原子力科学研究所

臨界ホット試験技術部

STACY 核計装設備の計測範囲に係る技術要件及び今後の対応方針について

図1 STACY核計装設備計測範囲 (現行許可)

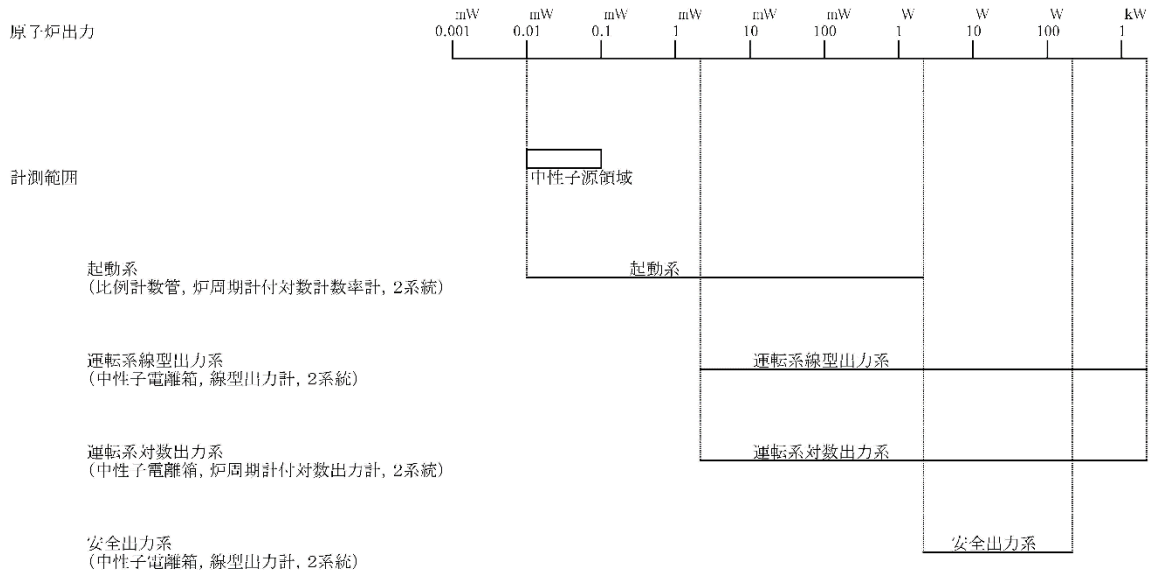
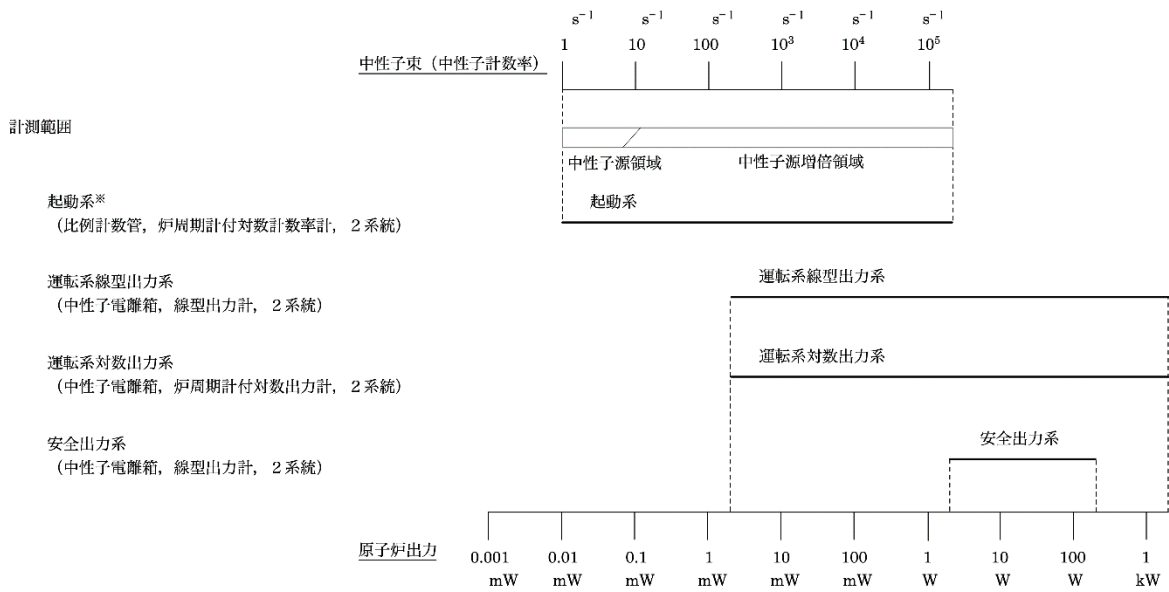
他方、STACY 原子炉設置変更許可申請書添付書類八第 5.2-2 図（本資料の図 1）において「起動系核計装の検出器の計測範囲」を「 $1 \times 10^{-5} \sim 2 \times 10^0$ W」と記載している。これは、核計装全系統でカバーする出力範囲を示す軸上において起動系の計測範囲を整理したものであり、それぞれの核計装が計測する対象は、起動系においては中性子源領域から中性子源増倍領域における中性子束及び炉周期、運転出力系においては出力及び対数系にあつては炉周期、安全出力系においては出力である。このとき、起動系の計測対象である中性子束は中性子カウント毎秒（単位： s^{-1} ）で計測され、原子炉出力（単位：W）では計測しないが、添付書類八第 5.2-2 図においてはW単位の同軸で示されているため、あたかも出力を計測するような印象を与えている。このことから、今後 STACY 原子炉設置変更許可申請書を変更する際に添付書類八第 5.2-2 図の表記を、本資料の図 2 のとおり適正化することとしたい。また、設工認申請書においても「起動系核計装の検出器の計測範囲」を「 $1 \times 10^{-5} \sim 2 \times 10^0$ W」と記載し、あたかも出力を計測するような印象を与えていることから、同様に「 $1 \sim 2 \times 10^5 s^{-1}$ 」に適正化することとしたい。

核計装設備に関する技術要件「通常運転時及び運転時の異常な過渡変化時においても想定される範囲内で監視できるものとする事」に対し、起動系（中性子束及び炉周期を監視）、運転系線型出力系（出力を監視）、運転系対数出力系（出力及び炉周期を監視）並びに安全出力系（出力を監視）それぞれの計測範囲をオーバーラップさせることにより、想定される範囲内を連続監視することが可能である。STACY 原子炉設置変更許可申請書の核計装計測範囲の説明図（添付書類八第 5.2-2 図）では各系統の計測範囲を原子炉出力の軸上に示しているが、中性子束を計測する起動系（単位： s^{-1} ）が原子炉出力（単位：W）上に表記されていることから、これらの計測範囲の上限と下限が厳密に一致するという誤解を与えかねない。このため、今後 STACY 原子炉設置変更許可を申請する際に、図 2 のように記載を変更する。また、設工認申請書の「起動系核計装の検出器の計測範囲」は、原子炉設置変更許可申請に先行して速やかに「 $1 \sim 2 \times 10^5 s^{-1}$ 」に変更する。

図2 STACY核計装設備計測範囲 (変更案)
